# 改善箇所説明図

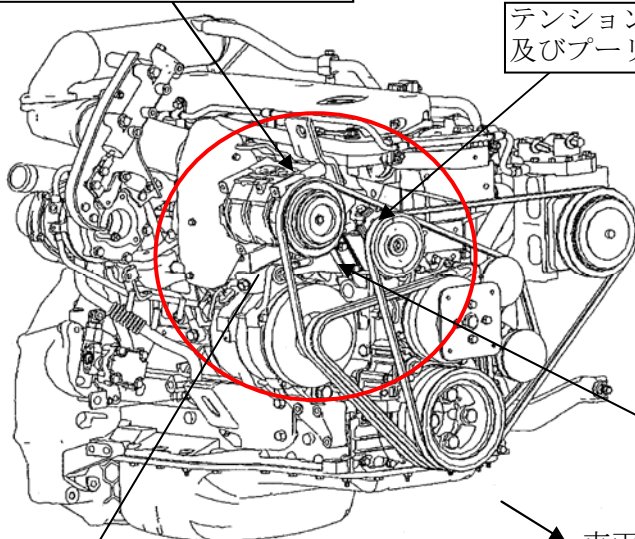
冷蔵冷凍車に架装する車両に搭載される原動機において、冷凍機駆動ベルトのテンションプーリブラケットの強度が不足しているため、当該ブラケットが破損するものがある。そのため、そのまま使用を続けると、当該プーリを固定している他のブラケットが破損し、最悪の場合、プーリが脱落し、他の交通を妨げるおそれがある。

**改善の内容**：全車両、テンションプーリブラケットを対策品に交換するとともに、テンションプーリ及びプーリ固定ブラケットが共用されているエアコンディショナコンプレッサ取付ブラケットを新品と交換する。

識別：テンションプーリブラケットに黒色ペイントを塗布する。
